Parere n. 87 del 30 settembre 2024

Progetto:	<p><i>Variante ex Art. 169 Dlgs n. 163/2006</i></p> <p><i>Linea ferroviaria Pescara - Bari: tratta Termoli - Lesina. Progetto esecutivo del lotto 1 "Ripalta - Lesina" - Modifica SSE Ripalta</i></p> <p>ID_VIP 12744</p>
Proponente:	<p><i>R.F.I. Rete Ferroviaria Italiana S.p.A.</i></p>

Variante: “modifica temporanea della esistente SSE di Ripalta”

Figura 2 – Stralcio carte di pericolosità idraulica

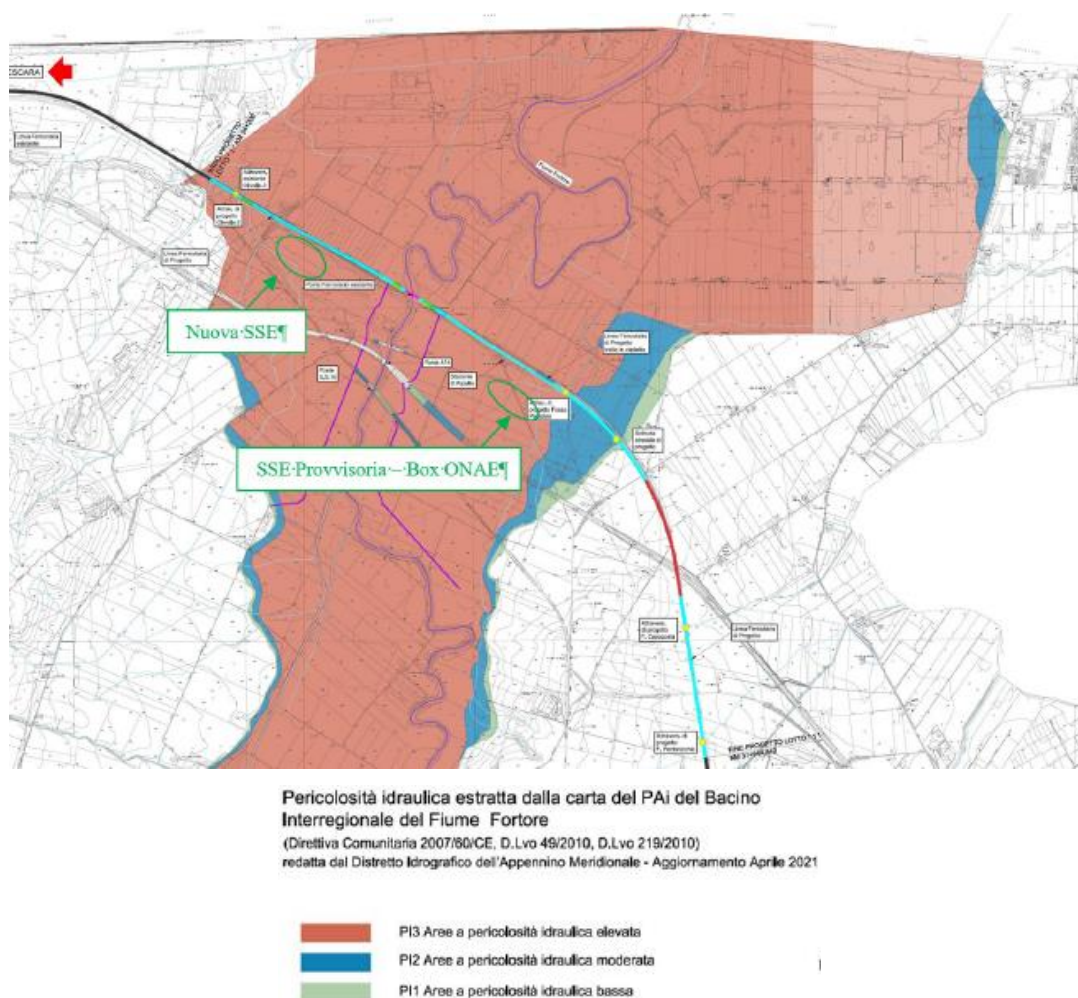
Il Proponente riporta che dagli elaborati grafici relativi alle carte di pericolosità idraulica si evince come l'infrastruttura ferroviaria di progetto, in particolar modo l'area oggetto di variante, sia in gran parte interna alla perimetrazione del Piano di Bacino e attraversi aree classificate ad "alta pericolosità idraulica PI3"

Il modello idraulico bidimensionale sviluppato conferma le aree di esondazione derivanti dagli strumenti PAI e PGRA. Dalle simulazioni effettuate, è riportato che l'area nella quale saranno collocati i manufatti previsti per la SSE provvisoria, nella configurazione ante operam, risulta interessata da un tirante pari a 70 cm per TR=30 anni (tempo di ritorno assunto data la provvisorietà dell'intervento) e da un tirante di 1.26 m per TR=200 anni (tempo di ritorno coerente con quanto indicato nelle NTA del PAI).

In ogni caso, a vantaggio di sicurezza, il tirante idrico assunto per il posizionamento dei fabbricati della SSE è quello corrispondente alla simulazione ante operam con TR=200 anni (tirante pari a 1.26 m); al fine di evitare che l'intervento in progetto sia interessato dalla piena duecentennale i fabbricati e gli impianti in essi contenuti, saranno posizionati su basamenti in cemento armato a 1.30 m dalla quota del piazzale.

Figura 4 – In verde è rappresentata l'area modellata, in rosso la sezione di applicazione dell'onda di piena in ingresso

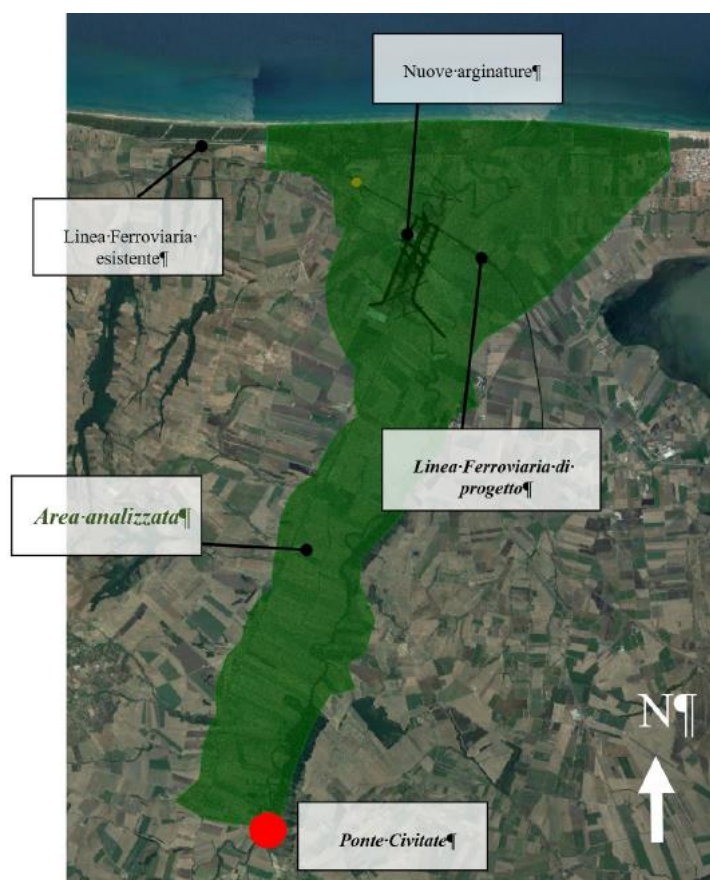
L'analisi idraulica riguarda la modellazione numerica bidimensionale del Fiume Fortore. Per le simulazioni idrauliche e per la definizione delle aree allagate, nonché dei livelli idrici, è stato utilizzato il codice di calcolo denominato Infoworks ICM, sviluppato dalla software house Innovyze.

In conclusione, avendo posizionato i fabbricati di progetto ad una quota superiore al tirante duecentennale (desunto dalle simulazioni idrauliche svolte) e considerato che l'intervento in progetto non costituisce un fattore di incremento delle condizioni di pericolosità idraulica dell'area oggetto di interesse, il Proponente ritiene il progetto compatibile con gli obiettivi definiti dalle NTA del PAI nonché dalle Misure di Salvaguardia del PGRA.
